改善箇所説明図

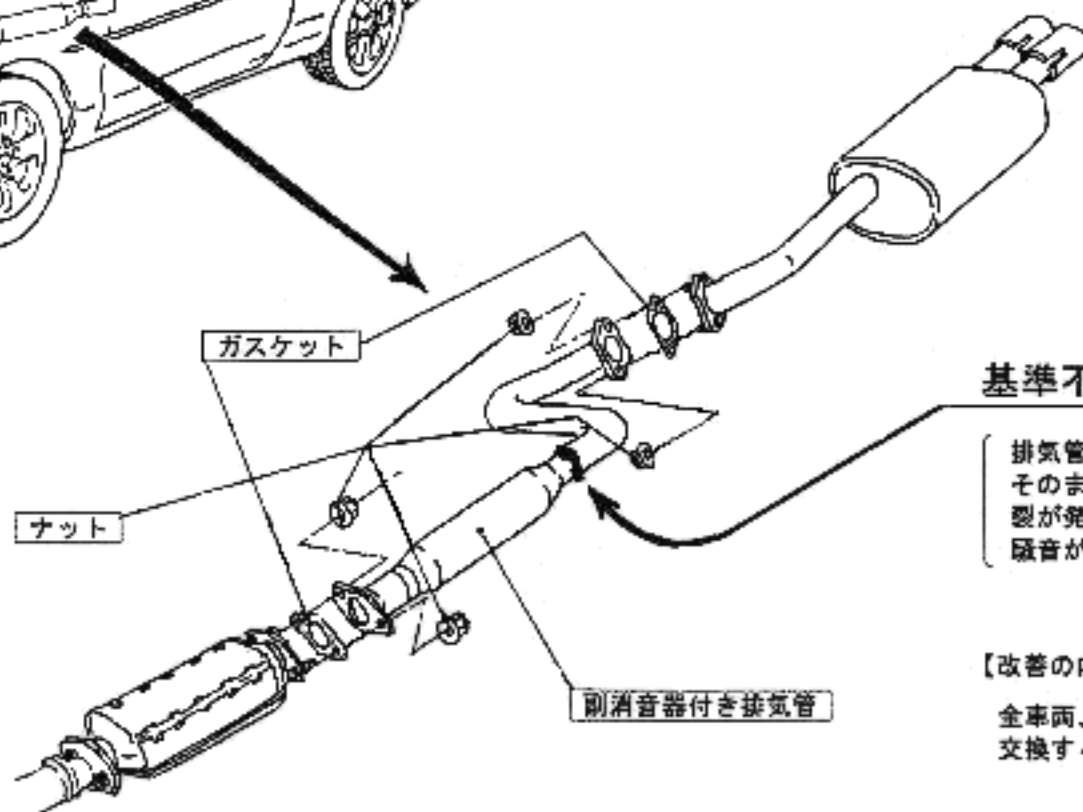
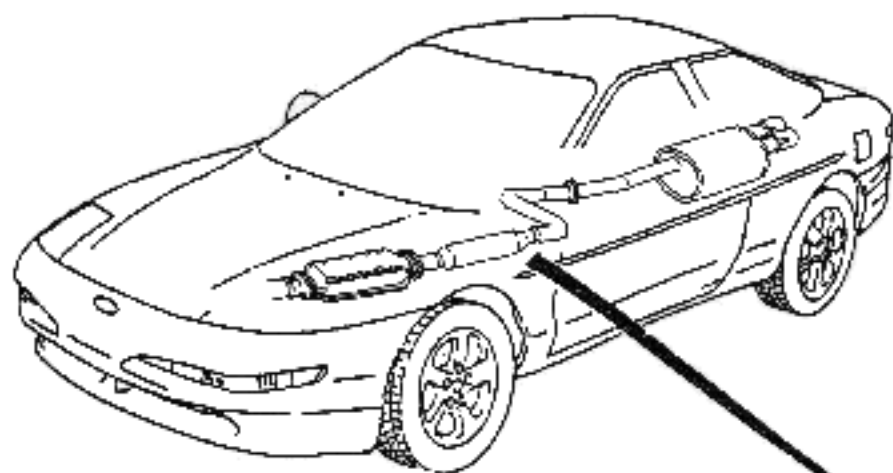
基準不適合発生箇所

排気管接合部に溶接不良のものがあり、そのまま使用を続けると、溶接部位に亀裂が発生し、排気ガスが漏れるとともに騒音が増大するおそれがある。

識別用黄ペイント塗布

全車両、副消音器付き排気管を良品と交換する。
